Juin 2014

Aménagement hydroélectrique communautaire de la Onzième Chute de la rivière Mistassini

Addenda no 1 à l'étude d'impact sur l'environnement

Addenda à l'étude d'impact sur l'environnement

Figure 1 : Échéancier de réalisation des travaux

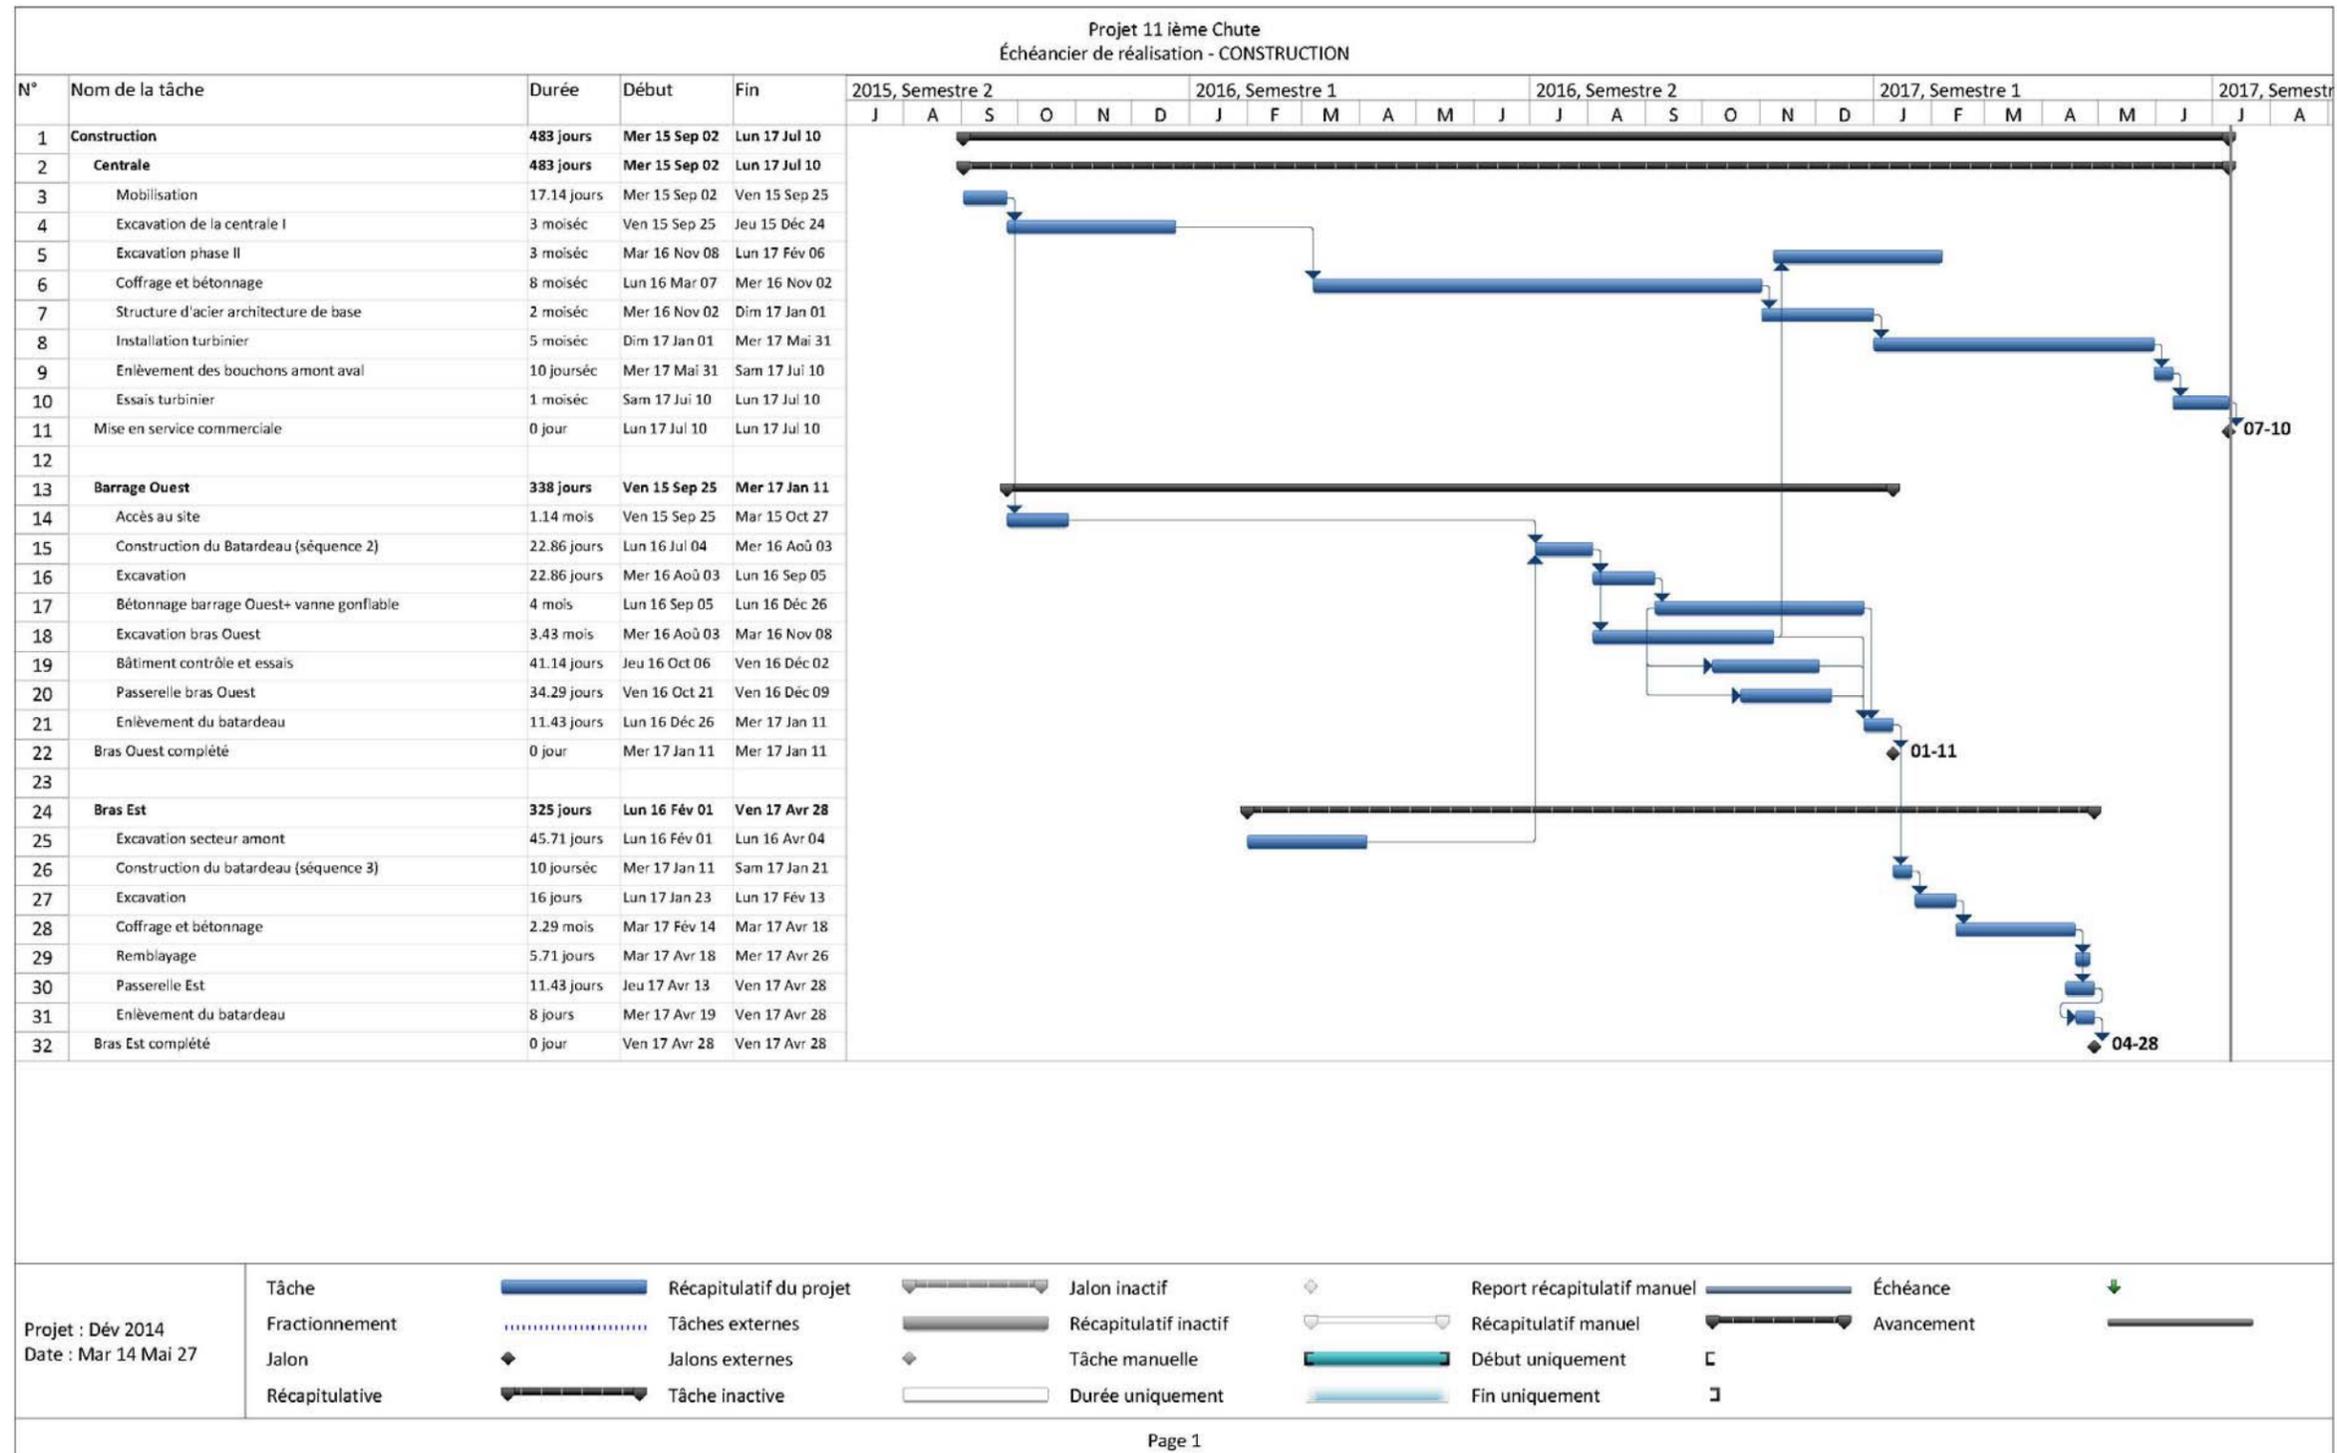
L'échéancier de réalisation des travaux (figure 1) est défini en respectant deux considérations principales, l'une étant d'éviter la fermeture d'un bras de rivière au cours de la crue printanière et l'autre visant à assurer l'avancement des travaux civils à la centrale tels que requis pour supporter l'installation des équipements mécaniques et électriques. L'accès au site pour construction est possible rapidement tant à partir de la rive gauche que de la rive droite et la séquence des travaux de construction des structures en rivière vise donc à réduire les risques d'inondation et l'envergure des travaux de dérivation temporaire (batardeaux, excavation, etc.). ~~Si nécessaire, des travaux en hiver sont envisageables plus facilement dans le bras Ouest en raison de la proximité d'une route publique entretenue toute l'année.~~ Aussi, puisque l'aménagement prévoit une augmentation de la capacité d'évacuation du bras Ouest, il est envisagé de réaliser les travaux dans le bras Ouest avant la fermeture du bras Est.

Titre
**AMÉNAGEMENT PROPOSÉ
ZONES D'ENTREPOSAGE
VUE EN PLAN ET COUPE**

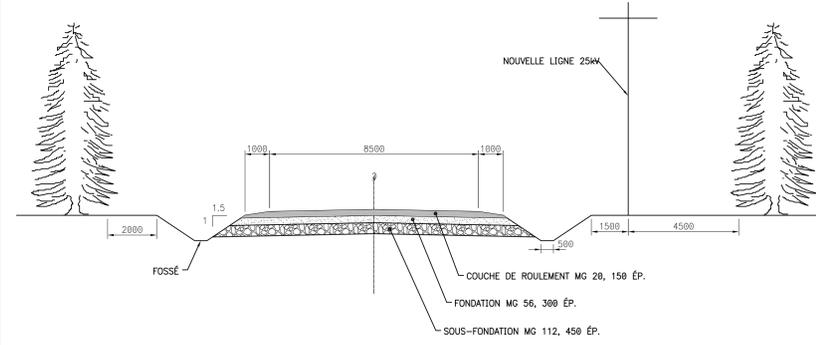
5. 5. Modification de la localisation et de la superficie des aires de dépôts des matériaux d'excavation;
6. 6. Modification de la position de l'entrée du canal d'amenée de la centrale et réduction de la longueur de ce canal;

Titre
**AGENCEMENT GÉNÉRAL NNE 176,5 m
 VUE EN PLAN**

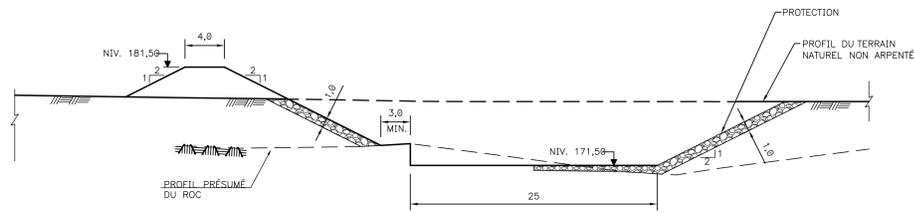
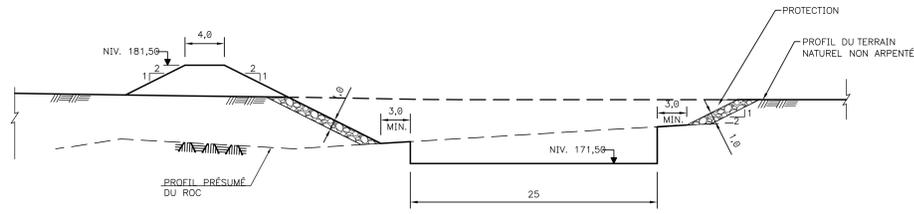
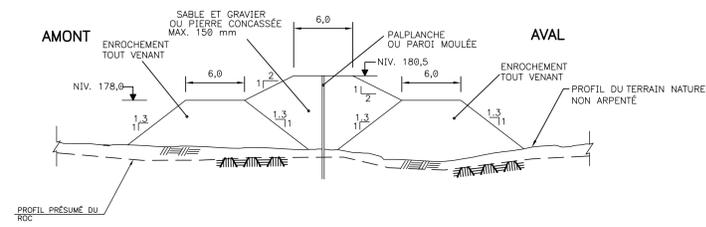
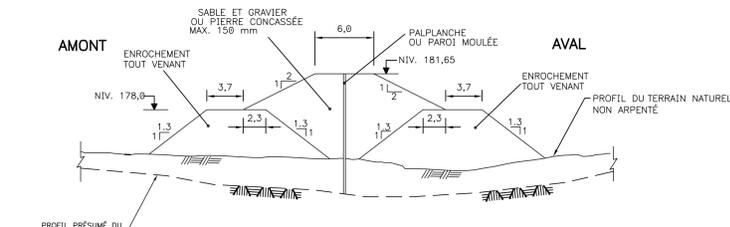
7. 7. Modification des aires d'excavation prévues dans le bras Ouest, en aval de l'évacuateur de crues;
8. 8. Actualisation du calendrier des travaux.
